## He 移送管の製作に関するコメント

基礎工学部 天 谷 喜 一（豊中 4678）

図 1

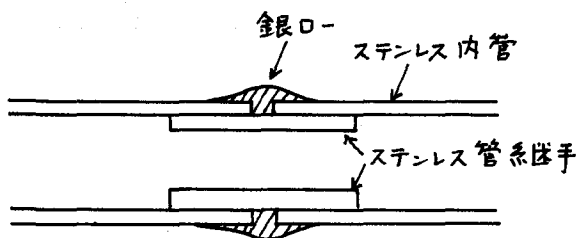
No. 34（1981年4月）で「簡易型液体ヘリウム移送管の製作」について書いた。結論から先に述べると、その製作手順通りに作った移送管は旨く働かない。我々の試作品は thermal oscillation によると思われるトラブルにより甚だ不安定であった。原因は、製作手順①の内容の「継ぎ」にあった。即ち、全く同じ長さ（各 1.75 m）のステンレス管 2 本を図 1 のように「内継ぎ」をすると、継ぎ目を節とする様な共振が極めて起りやすいと、（今では）考えられるのであるが、実際そうであったらしく、いずれか片側の管を 10 cm ばかり短かく切って非対称性を与えた結果、移送は極めて快調となった。
